Project Description / Description de projet		
SAG Réfection des seuils de portes en bétons et portes des dépôts extérieurs. CNRC-CTA		
Solicitation No./N° de sollicitation	Project No./N° de projet	W.O. No./N° d'ordre de travail
17-02274	DDS17-SB2	number
Departmental Representative / représentant ministériel		Date
R-Michel Simard		October 23, 2017
Notice:		Nota:
This addendum shall form part of the tender documents and all conditions shall apply and be read in conjunction with the original plans and specifications.		Cet addenda fait partie intégrale des dossiers d'appel; toutes les conditions énoncées doivent être lues et appliquées en conjonction avec les plans et les devis originaux.

Cet addenda s'ajoute aux plans et devis pour les compléter ou les corriger. Il doit être considéré comme faisant partie intégrante des documents contractuels.

CENTRE DE TECHNOLOGIE DE L'ALUMINIUM
REFECTION DE LA DALLE ET DES PORTES
DES ENTREPOTS EXTERIEURS
ADDENDA #1

PROJET :	94409
PLAN :	201
DATE :	OCTOBRE 2017
CROQUIS :	1

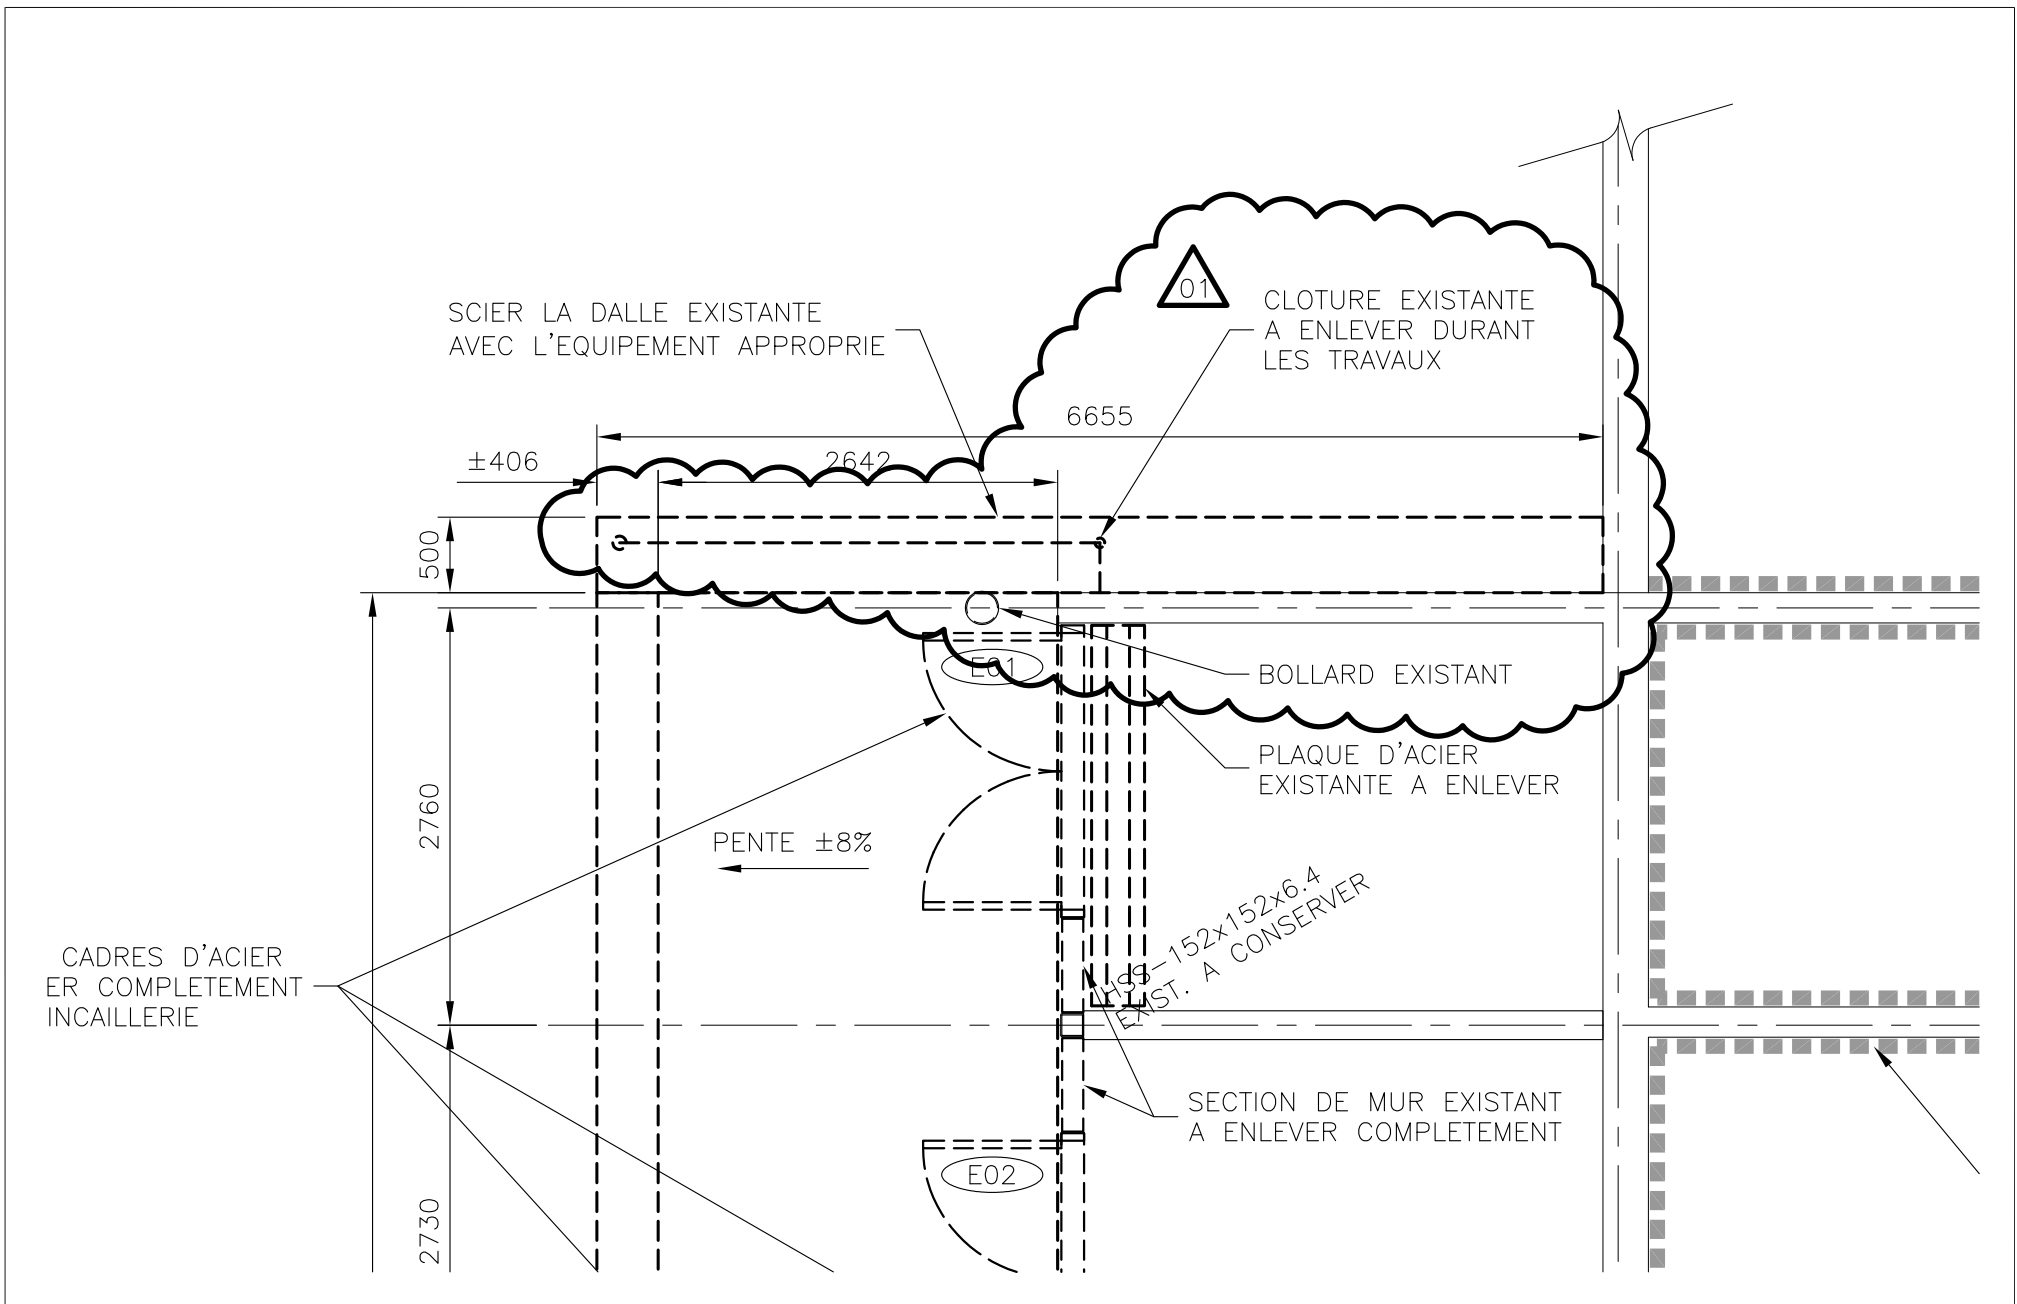
1 Plan 201 :

- Des notes pour le bétonnage par temps froids ont été ajoutées voir croquis no 1 ci-joint.

- BETONNAGE PAR TEMPS FROID:

L'ENTREPRENEUR DEVRA PRENDRE LES PRECAUTIONS NECESSAIRE AFIN DE CONSERVE LA TEMPERATURE DU BETON A 5°C POUR UNE PERIODE DE 7 JOURS. LES SYSTEMES DE CHAUFFAGE UTILISEES NE DEVRONT PAS AVOIR D'EFFETS NUISIBLES SUR LA QUALITE DU BETON. LES COFFRAGES ET L'ARMATURE DOIVENT ETRE A UNE TEMPERATURE MINIMALE DE 5°C AVANT LA COULEE DE BETON. PREVOIR DES BACHES ELEVEES (DES BACHES EN CONTACT AVEC LE BETON SONT ABSOLUMENT INEFFICACES) OU EN EMMURANT COMPLETEMENT LE BETON TOUT EN PREVOYANT UN ESPACE POUR L'INTRODUCTION DE LA CHALEUR DANS L'ENCLOS, AU BESOIN.

PROJET :	94409
PLAN :	203
DATE :	OCTOBRE 2017
CROQUIS :	3

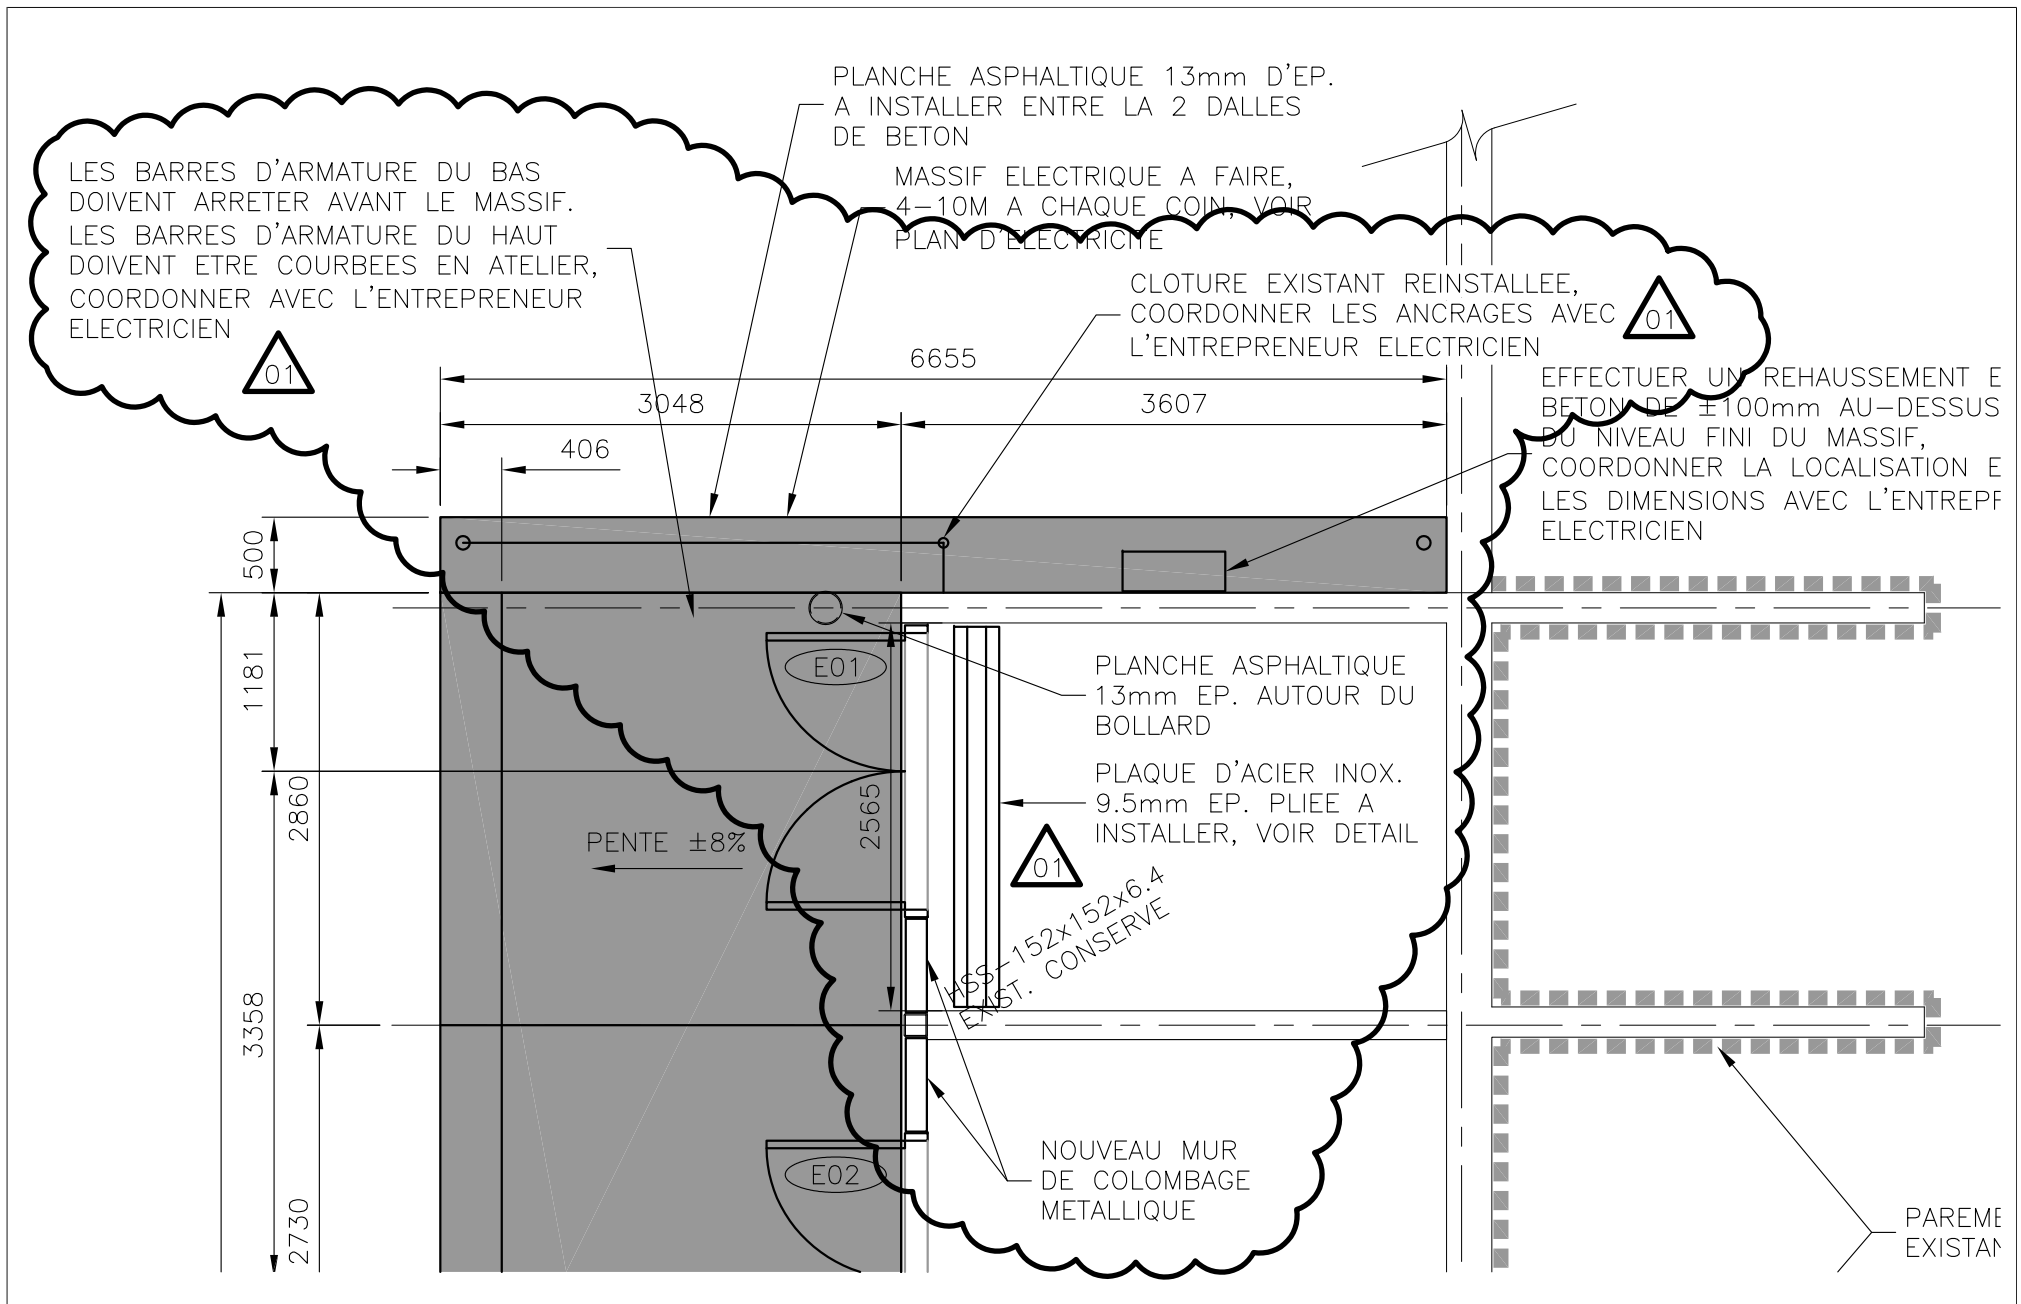
3 Plan 203 :

- La clôture existante à réinstaller a été montrée, voir croquis no 3 ci-joint. Les ancrages de la clôture devront être mis en place avant la coulée de béton.
- Les barres d'armature chauffantes doivent être courbées en atelier et coordonner avec l'entrepreneur électricien, voir croquis no 3 ci-joint.
- Une plaque d'acier inoxydable 9.5mm d'épaisseur a été ajoutée, voir croquis no 3 et 5 ci-joints.
- Les murs de colombage sont des murs en colombage métallique, voir croquis no 3 et 4 ci-joints.
